**ВСТАВКИ СТЕРЖНЕВЫХ ЯЩИКОВ,
ЗАКРЕПЛЯЕМЫЕ ЩЕКОЛДОЙ**
РазмерыLatched inserts of core boxes.
Dimensions**ГОСТ**
19378-74Взамен
МН 975-60

Изменение № 1 ГОСТ 19378—74 Вставки стержневых ящиков, закрепляемые щеколдой. Размеры

Изменение № 2 ГОСТ 19378—74 Вставки стержневых ящиков, закрепляемые щеколдой. Размеры

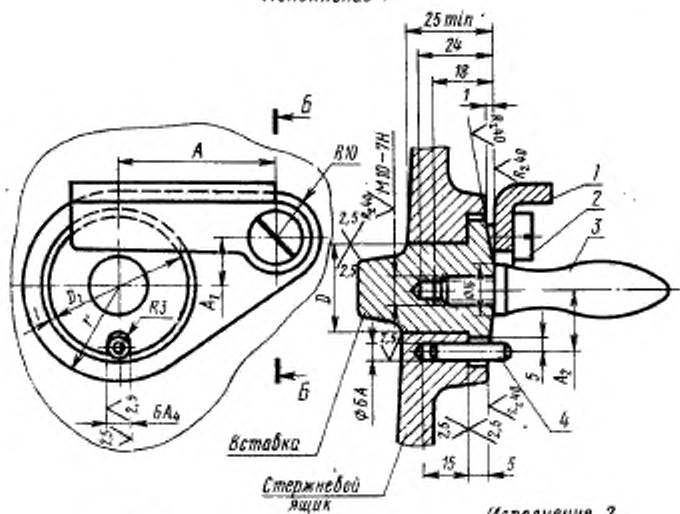
Пункт 1. Чертеж. Заменить обозначения: А на Н7; А₁ на Н11.
